Bilag 3 - Henvendelser modtaget i høringsperioderne

**Vedr.: Forslag til tillæg nr. 6 til lokalplan nr. 310 Teglværkshavnen
Bemærkninger til planforslaget**

Tillæg 6 til lokalplan 310 Teglværkshavnen. Forslag til høringssvar

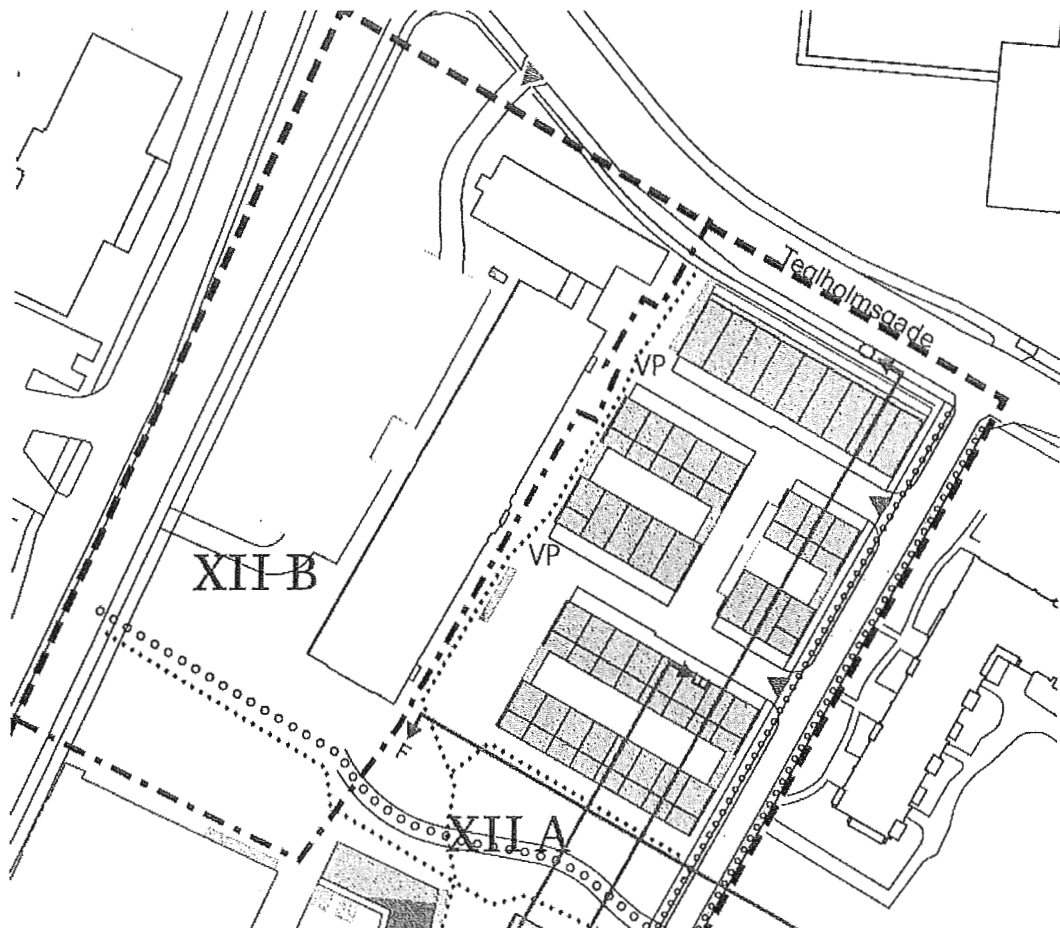
Som det ses nedenfor, anvendes facaden modsat Scandiagade (over mod "Hollesen Hallen") til vareindlevering og vareudlevering samt til personaleparkering. Disse funktioner betjenes via adgangsvejen fra Tegllholmegade.

Det fremgår ikke klart af illustrationerne i lokalplanforslaget, om adgangsvejen bibeholdes.

- Det er **helt afgørende** for drift af vor håndværkerbutik, at adgangsvejen fra Teglholmsgade bibeholdes
- Under forudsætning af ovenstående
 - er det bekymrende, at "bløde" og "hårde" trafikanter sammenblandes på adgangsvejen
 - frygter vi, at støj fra varelevering til virksomhederne beliggende i erhvervsområderne XII B vil genere beboerne i boligerne i boligområdet XII A
 - bør det sikres, at adgangsvejen fortsat kan anvendes til tidsubegrænset personaleparkering
 - skal det sikres, at varelevering fortsat kan forgå med "full-size" lastvogn
